OFICIO N° 2110-2021-ANA-DCERH

Asunto : Opinión No Favorable al Informe Técnico Sustentatorio del proyecto de
“Reubicación de 40 pozos de desarrollo en la zona C del Lote III”.

INFORME TECNICO N° 0023-2021-ANA-DCERH/LACV

ASUNTO : Opinión no Favorable al Informe Técnico Sustentatorio del proyecto de
“Reubicación de 40 pozos de desarrollo en la zona C del Lote III”,
presentado por Graña y Montero Petrolera S.A.

Figura 6. Imágenes históricas de la Plataforma 251

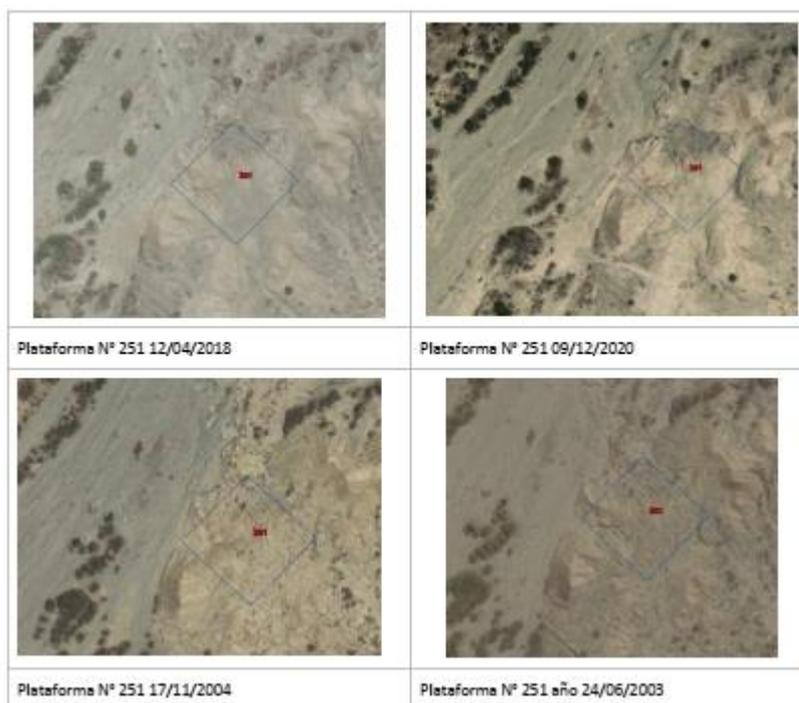
3.7.1. Asimismo, en cuanto a la posible modificación a la morfología de los cauces al abandonar los pozos y baterías cercanos a las quebradas, que influirán en la estabilidad de los cauces, sobre el drenaje natural y por ende en el régimen hídrico (INFORMACIÓN COMPLEMENTARIA 7), el administrado en la Séptima Información Complementaria con Oficio N° 0806-2021-MINEM/DGAAH/DEAH señala que: No se prevé una alteración de la morfología de los cauces de los cuerpos de agua aledaños al área de estudio, debido a que no se instalarán infraestructuras dentro de los mismo, una de las plataformas más cercana a una quebrada seca es la N° 251, la cual se encuentra a unos 12 metros aproximadamente, sin embargo, esta presenta una diferencia de altura de 4 metros.

En la figura 6 se puede apreciar que no ha habido una alteración del área aledaña a esta plataforma, aun cuando han pasado varios fenómenos El Niño, es importante resaltar que este fenómeno ha sido estudiado rigurosamente y se puede tener una predicción cuándo ocurrirá el mismo, por lo que se tomarán las medidas para no realizar ninguna de las actividades de las diferentes etapas del proyecto.
